## MISE À JOUR : MESURE CORRECTIVE RELATIVE À UN DISPOSITIF MÉDICAL

### Capuchon de pile pour pompe à insuline

**Tous les modèles de pompes à insuline des séries MiniMed<sup>MC</sup> 600 et MiniMed<sup>MC</sup> 700, y compris MiniMed<sup>MC</sup> 630G, MiniMed<sup>MC</sup> 670G, MiniMed<sup>MC</sup> 770G et MiniMed<sup>MC</sup> 780G.**

Juillet 2024

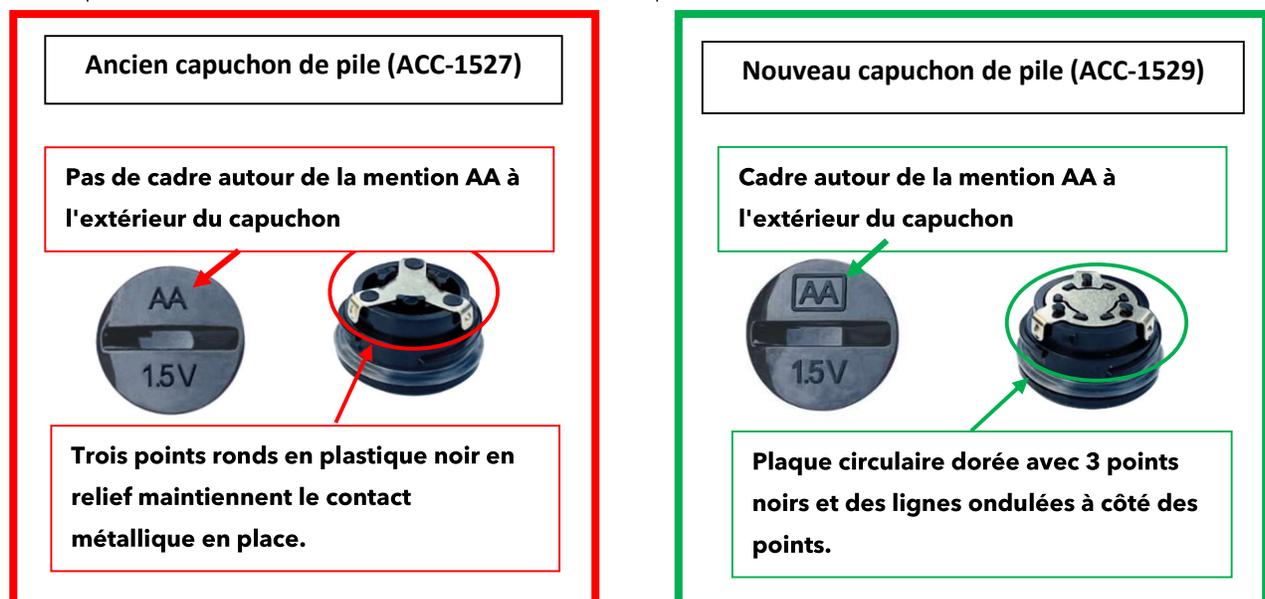
1. Rassemblez votre pompe à insuline et **tous** les capuchons de pile en votre possession.
2. Avant de commencer, assurez-vous que vous disposez d'une pile neuve; ne retirez pas le capuchon de pile si vous ne disposez pas d'une pile neuve.
3. Regardez le bas et le haut de chaque capuchon de pile et identifiez le nouveau capuchon (numéro de modèle ACC-1529) et l'ancien capuchon (numéro de modèle ACC-1527) à l'aide des photos ci-dessous:

L'ancien capuchon de pile (modèle ACC-1527) présente un problème de contact qui pourrait entraîner une connexion incomplète de la pile, entraînant l'absence de source d'alimentation de la pompe. Lorsque la pompe détecte une absence de source d'alimentation, une alarme « Insérer la pile » se déclenche et **l'administration d'insuline s'arrête immédiatement**. Après 10 minutes, le son de l'alarme augmente jusqu'à devenir une sirène et **la pompe s'arrête**.

4. Jetez tous les anciens capuchons de pile (numéro de modèle ACC-1527). Il n'est pas nécessaire de retourner quoi que ce soit à Medtronic.
5. Installez le nouveau capuchon de pile (numéro de modèle ACC-1529) sur votre pompe à insuline.
6. Après l'installation du nouveau capuchon, surveillez toujours attentivement l'état de la pompe et de la pile.
